Gutachterliche Stellungnahme **Mehrfertigung**

Auftrag Prüfung der Ausführungsqualität von
Mängelbeseitigungsmaßnahmen

Die Stadt Friedrichshafen hat für die Rohbauarbeiten am Sportpark Friedrichshafen das Rohbauunternehmen Josef Hebel GmbH & Co KG beauftragt.

Im Bereich des Parkhauses sollen nun die Beschichtungsarbeiten an Böden und aufgehenden Bauteilen durchgeführt werden. Die Beschichtungsarbeiten sollen in den oberen Ebenen beginnen. Zuvor soll durch TÜV SÜD der Stand der Ausführungsarbeiten am Rohbau im Bereich des Parkhauses dokumentiert werden.

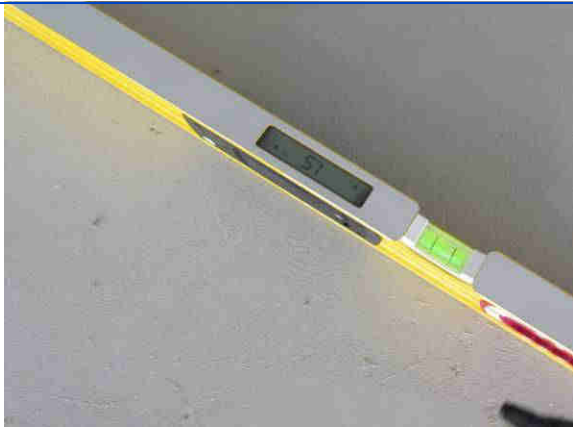
Nr.	Bauteil / Feststellung	Foto / Bemerkung
[F 1]	Ebene E11	
[F 2]	An den Stützen- und Wandfüßen sind in Ebene E11 vielfach Betonfehlstellen sichtbar.

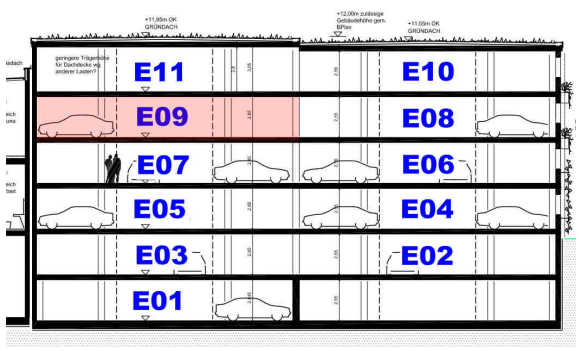
Nr.	Bauteil / Feststellung	Foto / Bemerkung
[F 9]	Parkflächen im Bereich der Rampe Ebene E11.	
[F 10]	Ebene E10	
[F 11]	An den Gebäudefugen zwischen Rampenparkfläche (TT-Platten Decke) und Ortbeton Decke sind Randwinkel an den Deckenkanten vorhanden.	
[F 12]	Im Stoßbereich der Deckenrandwinkel sind klaffende Spalte vorhanden. Die Spalte sind bis zu 6 mm breit.

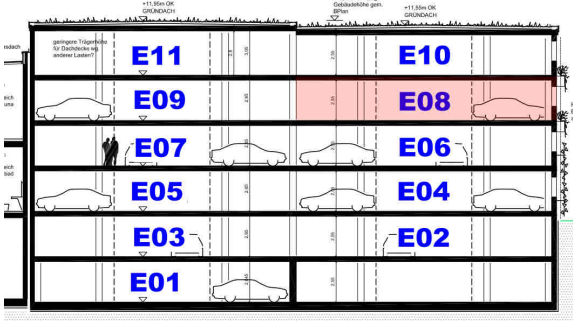
Nr.	Bauteil / Feststellung	Foto / Bemerkung
[F 25]	Am Übergang zwischen Deckenplatte und aufgehenden Wänden sind Betonfehlstellen vorhanden.	
[F 26]	Im Bereich der Rampe sind Höhenversätze infolge des Flügelglättens der Betonoberfläche vorhanden.	
[F 27]	Spuren infolge Flügelglättens der Betonoberfläche.

Teilweise sind an der Bodenoberfläche Unebenheiten und Riefen infolge einer zu spät ausgeführten Flügelglättung vorhanden ([F 27]). In diesen Bereichen ist der Auftrag einer Beschichtung ohne zusätzliche vorbereitende Maßnahmen (z.B. Ausgleichsspachtelung) nicht fachgerecht möglich.

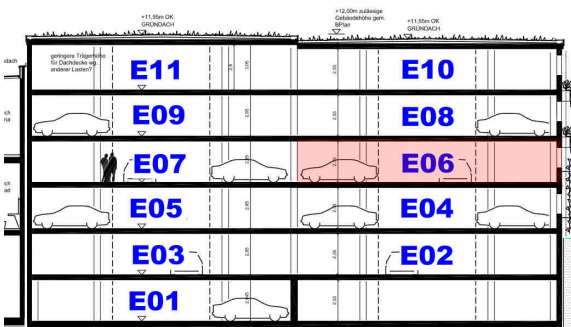
Nr.	Bauteil / Feststellung	Foto / Bemerkung
[F 38]	Im Bereich neben der Entwässerungsrinne befindet sich ein Tiefpunkt mit stehendem Wasser.	
[F 39]	In den nachträglich abetonierten Pflanzentrögen an der Gebäudeaußen-seite steht Wasser. Ein Ablauf ist offensichtlich nicht vorhanden.	
[F 40]	Im Übergangsbereich zwischen Randunterzug und Stahlbetondecke sind Betonfehlstellen mit unzureichender Betondeckung vorhanden.

Die an der Außenseite des Gebäudes anbetonierten Pflanzentröge haben momentan keinen Wasserablauf. TÜV SÜD lagen keine Planunterlagen bezüglich der Pflanzentröge vor. Eine Möglichkeit des Wasserablaufs sollte auf jeden Fall gegeben sein.

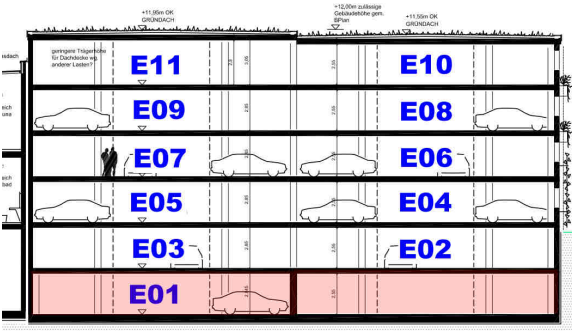
Nr.	Bauteil / Feststellung	Foto / Bemerkung
[F 63]	Die Stärke des Mauerwerks beträgt 11,5 cm.	
[F 64]	Ebene E03	
[F 65]	Im Bereich vor den Entwässerungsrinnen steht Wasser.	
[F 66]	Ebene E02

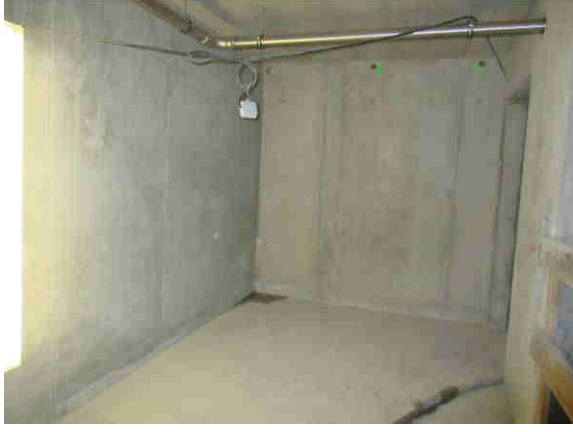
Nr.	Bauteil / Feststellung	Foto / Bemerkung
[F 70]	Die Pfützentiefe beträgt bis zu 2 cm.	
[F 71]	Im Bereich der Außenwände wurden am Wandfuß Verpressmaßnahmen durchgeführt.	
[F 72]	Die verpressten Bereiche waren weiterhin wasserführend.

Im Bereich der Außenwände der Ebene E02 und E01 dringt an zahlreichen Stellen Wasser in der Betonierfuge zwischen Boden und aufgehender Wand ein. Die vorhandenen undichten Stellen waren kurz vor dem Ortstermin verpresst worden bzw. der Verpressvorgang war in Bearbeitung. Vor dem Auftrag einer Beschichtung in diesen Bereichen müssen auf jeden Fall alle undichten Stellen durch Verpressen überarbeitet werden und dauerhaft dicht sein.
